Stellungnahme der Bürgerstiftung Lebensraum Aachen zu den Wettbewerbsentwürfen für den Kurstandort Burtscheid

Stellungnahme zu einigen Punkten des Entwurfs von TEAM Octagon Architekturkollektiv (Leipzig) / QUERFELD EINS

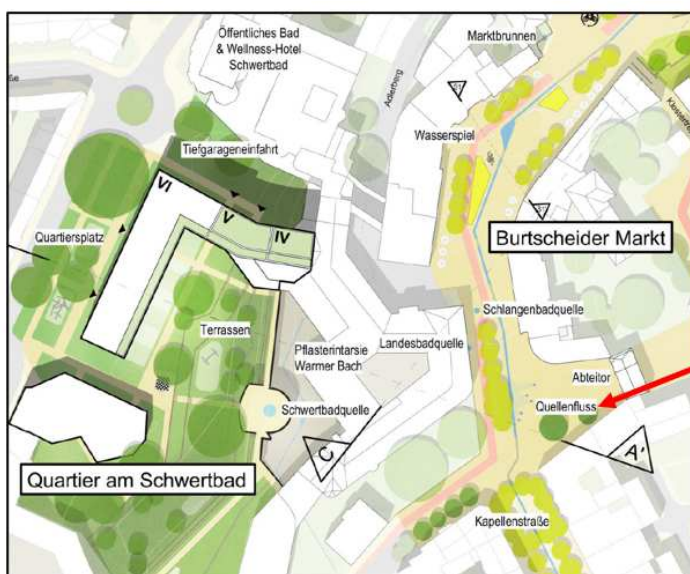
- Thermalterrassen: Die Idee der Thermalterrassen in den Plänen halten wir für eine ansprechende, aber betriebstechnisch anspruchsvolle Idee.
- Wasserspiele als Gestaltungselement (Schwertbadquelle, Schlangenbadquelle, Kochbrunnenquelle, Michaelsquelle):
grundsätzlich: Werden diese Wasserspiele mit Thermalwasser betrieben? Wenn nicht, ist aus unserer Sicht nicht genügend Assoziation mit den Thermalquellen gegeben. Die symbolische Anspielung würde nicht verstanden bzw. wäre sogar verwirrend. Thermalwasser ist heiß. Es sollte nicht symbolisch ersetzt werden durch kaltes Netzwasser.

- Wasserspiel im „Quartier am Schwertbad“:
Es wird in den Plänen mal als Schwertbadquelle, mal als Landesbadquelle bezeichnet. Die Landesbadquelle liegt räumlich gesehen näher.

- Viele Schachtdeckel von Thermalquellen liegen heute noch sichtbar im Straßenpflaster der Fußgängerzone. Eine Möglichkeit ohne großen technischen Aufwand wäre eine einfache Kennzeichnung dieser Schachtdeckel mit Angaben zum Namen, zur Temperatur und zur Schüttungsmenge der jeweiligen Quelle. Für eine künstlerische Gestaltung der Schachtdeckel gibt es aus anderen Orten zahlreiche Beispiele (siehe Anlage 2).

- Das jetzt versteckt liegende Quellgebäude der Landesbadquelle als Hauptthermalquelle in Burtscheid könnte zum Aufzeigen der Dimensionen der Thermalwasserausstritte dienen.

- Der Kochbrunnen könnte bei Wegfall des Verkehrs offengelegt (z.B. Glasplatten-Abdeckung) werden.
- Gestaltung eines der Wasserspiele als echter Thermalbrunnen (Quellstein) (BEISPIEL: Kochbrunnen Wiesbaden, siehe Anlage 3): Ein solcher Brunnen wäre eine Attraktion für Burtscheid und ein interessanter Mittelpunkt, um den man sich gerne versammelt. Er könnte auch als geologischer Lernort dienen. Die jährlich notwendige Entsinterung des Brunnens kann als öffentliches, identitätsstiftendes Event inszeniert werden inkl. Verschenken der Sinterstücke. Als Standort bietet sich z.B. der „Auftakt Kochbrunnenquelle“ an.
